武庫川水系河川整備基本方針（原案）等に対する意見書

目 次

写真 甲武橋下、左は右岸、右は左岸。 2004.10.24.

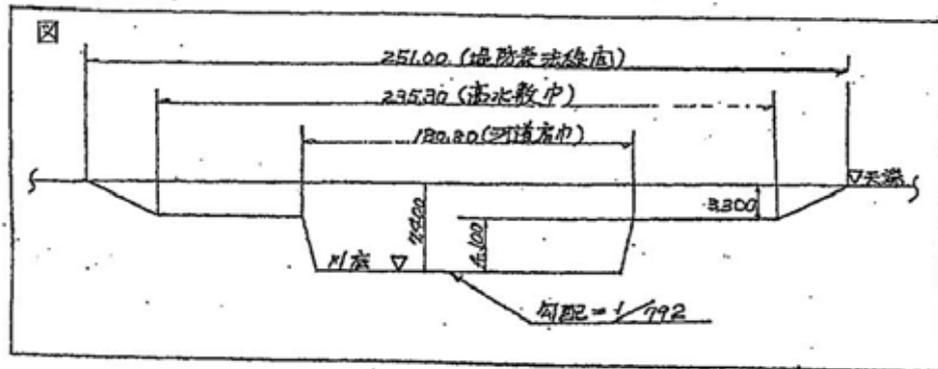
まず、甲武橋下の川床の写真を提供する。この写真は平成16年23号台風のあと、同年10月24日に撮ったものである。写真では高水数から10~20cmまで水位が上昇したことを示している。さらに甲武橋付近の川床断面（別紙第9回委員会資料4-4）をみていただきたい。この図から流量を計算してみよう。

S58年の洪水流量は、県から $2600\text{m}^3/\text{s}$ と聞いている。また、H16年23号台風の流量は $2900\text{m}^3/\text{s}$ と発表された。そのときの流下物の痕跡は、低水路から10~20cm上った高水敷に見られた (H16.10.24撮影)。
